Výběr a zestručnění nejzásadnějších námitek k upravenému návrhu územního plánu města Brna podaných zástupcem veřejnosti Ing. arch. Jakubem Holasem **s ohledem na reálnou možnost zapracování** dle domluvy s RNDr. Filipem Chvátalem. Námítky se vztahují k rozvojovým plochám DH-1, DH-5, DH-6, DH-7, Pr-2, Pr-3, Pr-4, Pr-5, Pr-6 (dále jen rozvojové plochy). Číslování respektuje podané námítky:

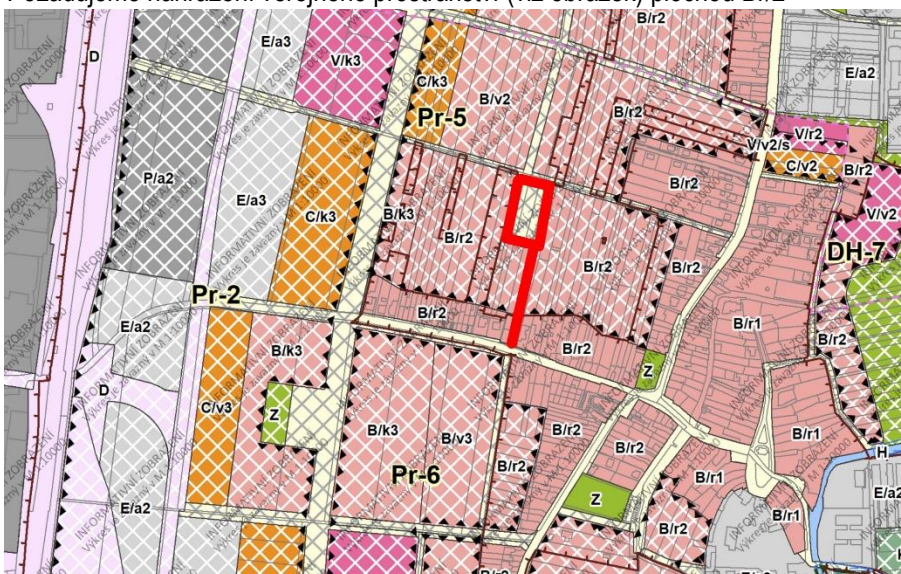
17. Požadujeme snížení výškové úrovně zástavby „3“ navazujících na stávající výstavbu RD na ul. **Moravanská** a ul. **Chleborádova** na úroveň „2“. (*soulad s připomínkami MČ!*)

16. Požadujeme nahrazení ploch P plochami E nebo jinými. (*tato lokalita je díky větší vzdálenosti od stávajících domů o pro výškovou výstavbu, která na rozdíl od nízkých plechových hal může napomoci odhlučnění od rychlostních komunikací.*) Plochy průmyslu a skladování **nejsou slučitelné s těsným sousedstvím městské čtvrti s kvalitním bydlením**. Odůvodnění viz námítka č. 11.

25. Požadujeme nahrazení veřejného prostranství (viz obrázek) plochou Br/2
